ADDITIONAL TECHNICAL INFORMATION
SCHEDA TECNICA AUSILIARE DI IMPIANTO

PWR35H vs SILVER1B

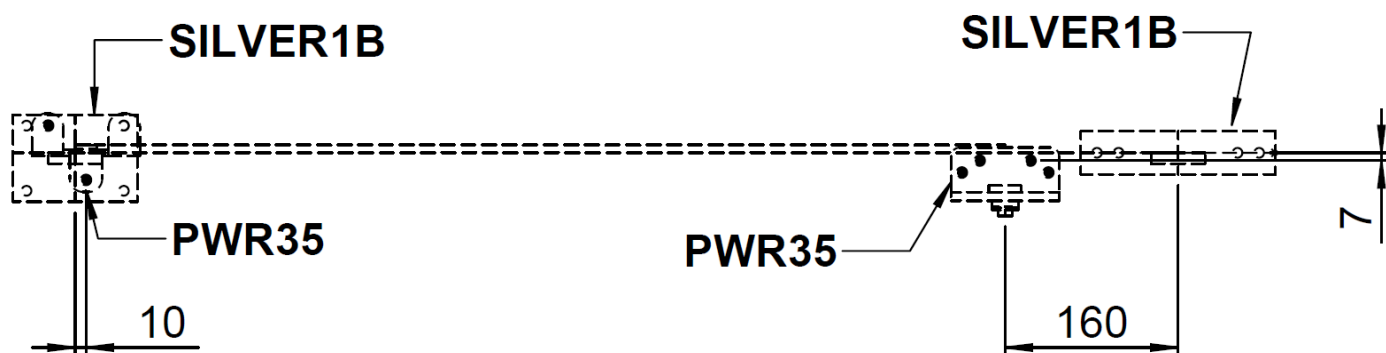
Alignment with column brackets, keeping distances from the gate hinges:
Allineamento staffe lato colonna, mantenendo le distanze dalle cerniere anta:

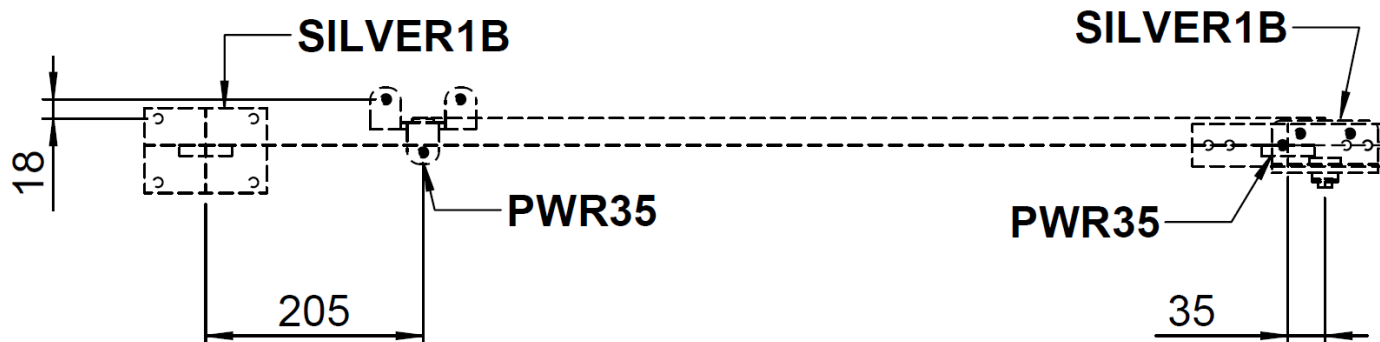
Aligning the gate side brackets, hiding the previous holes:
Allineamento staffe lato cancello, nascondendo i fori precedenti:

- = Holes do not match, to be done / *Fori non combaciano, da fare*
